Ueber die Verbauungen am Flibach.

Von Prof. Dr. Alb. Heim in Zürich.
(Mit einer Abbildung auf Seite 253).

Ansicht des Bachbettes von der Talsperre III aufwärts.

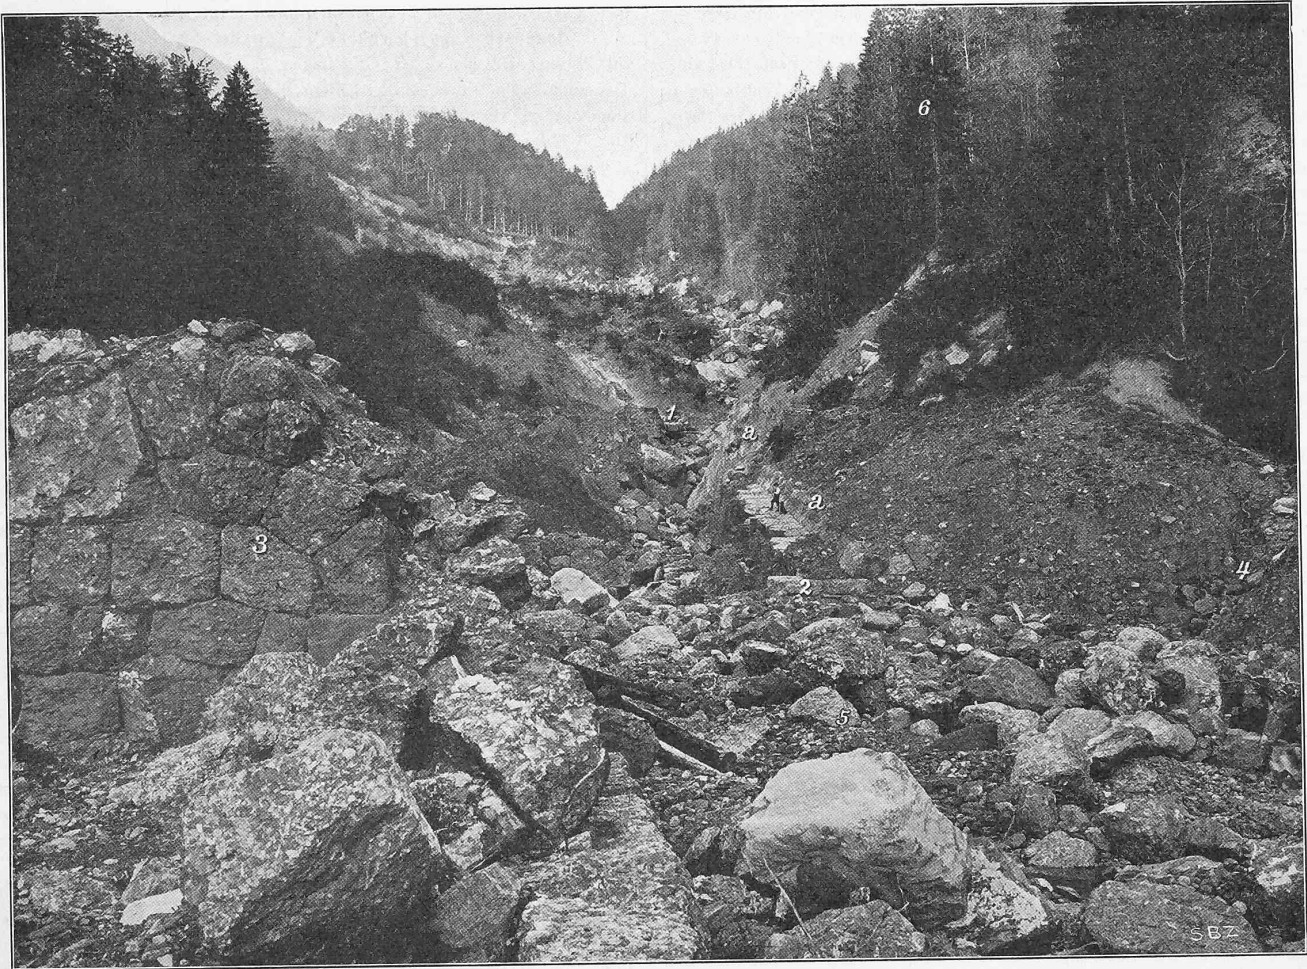
Sie ist bis auf einen kleinen Rest (1 in der Abbildung auf Seite 253) rechtsseitig verschwunden. Sie war nicht auf den Flyschfels fundiert, sondern man hat über dem jetzt frei zu Tage liegenden Flyschfels noch etwas Schutt gelassen, darüber einen Balken gelegt, der jetzt frei vorsteht, und dann die grossblockige Mauer auf den Balken gebaut.

Von der obersten bis zur zweitobersten Talsperre war eine lange Schale aus grossen Nagelfluhblöcken gebaut. Wie ein Gesimse klebt noch ein Rest dieser Schale (a—a im Bilde) links oben am Flyschschieferfels, die Bachfurche hat sich hier um drei bis fünf Meter unter die Schalensohle in den Schutt und Schiefer vertieft.

Die zweite Sperre lag nahe ob der Mündung des Renzletenbaches und war von kleinern Dimensionen. In der Mitte ist sie abwärts herausgedrückt worden, während ihre Flanken (2 im Bilde), obschon im Schutt stehend und nicht an den Fels angeschlossen, geblieben sind.

Das Seelein, das bei der Mündung des Renzletenbaches in den Flibach im März vorhanden war, ist mit den Trümmern der obern Verbauungen aufgefüllt (5 im Bild). Der Renzletenbach selbst (4 im Bild) hat aber keine Verheerungen gebracht und ist in der Vertiefung gegenüber dem Hauptbach um vier bis fünf Meter zurückgeblieben.

Talsperre Nr. 3 von oben, unterhalb der Mündung des Renzletenbaches gelegen, ist in der ganzen Breite der daran angesetzten Schale hinausgedrückt. Die beiden Flanken (3 im Bild ist die rechtsseitige Flanke, die linksseitige liegt rechts ausserhalb des Bildes), obschon nicht an den Gehängfels angeschlossen, stehen unverletzt.

2. Schon vielfach habe ich Gelegenheit gehabt, zu rügen, dass man in neuerer Zeit die Talsperren als *geradlinige* Quermauern baut. Die Talsperren im Flibach Nr. 2, 3, 5, 7, 8, 9 von oben gezählt, sind alle in ihrer Mitte einfach abwärts ausgedrückt worden. Sie sind *nicht* unter-spült, *nicht* hinterspült worden. Vielmehr sind bei den geworfenen verschwundenen Talsperren oft noch die Flanken und selbst das oft schlechte Fundament unzerstört entblösst geblieben. Es ist das letztere ohne Zweifel dem Umstände zuzuschreiben, dass die Konstruktion des Talsperrenfusses gut und richtig war. Das Wasser fand hier ein Sturzbecken vor, tief genug, um die Bewegung aufzuzehren, ohne eine Unterspülung des oft noch tieferen Fundamentes zu gestatten. Einzig beim Zusammenbruch der obersten Talsperre könnte Rückwärtseinschneiden der Bachsohle von unten zum Einsturz beigetragen haben. Wenn die gebrochenen Talsperren Nr. 2, 3, 5, 7, 8, 9 usw. als *liegende Gewölbe* seitlich an festem Gestein angesetzt worden wären, *so stünden sie sicherlich alle noch heute* und hätten die Katastrophe verhindert. Die Grösse der Blöcke und der schöne Bau helfen nichts, wenn die Konstruktion derart ist, dass die Mauer durch den Druck von hinten auseinandergetrieben, statt gewölbemässig fester gepresst wird. *Die Talsperre muss liegendes Gewölbe sein.* Möchten die Verheerungen am Flibach wenigstens diese Einsicht zeitigen!

3. Die Talsperren sollen in *richtigen seitlichen Widerlagern* und in dem Fundament wo immer möglich *auf festen Fels gestellt* werden. Sie auf einem Balken über Schutt zu bauen wie Nr. 1 und Nr. 6 ist unstatthaft. Ebenso liegt die Umspülungsgefahr nahe, wenn, wie hier oft, seitlich gar nicht an feste Talflanken angeschlossen wird. So hat denn auch an einer solchen Stelle, unterhalb Talsperre Nr. 10 der Bach den eingebauten Lauf verlassen. Bei einigen der Flibachsperrren ist seitlich die Kronmauer auf Schutt gestellt bis an die Talflanke fortgeführt. Das ist Blendwerk. Der Flibach eignet sich aber in der geprüften Region nach meiner Ueberzeugung sehr gut zum dauernd wirksamen Verbau durch Talsperren, und eine viel geringere

in früherer Zeit festgehaltenen Grundsätzen entsprechen: Sie sollen als liegende Gewölbe gebaut, auf Fels fundiert, die Widerlager in Fels gestützt, die Oberkante sanft eingebogen sein und gutes Fallbett am Fusse haben. Mit dem Bau der Sperren ist von unten nach oben vorzurücken unter sorgfältigster Auslese der dafür geeigneten Stellen. Schalen im Sammelgebiete sind meistens nutzlos.
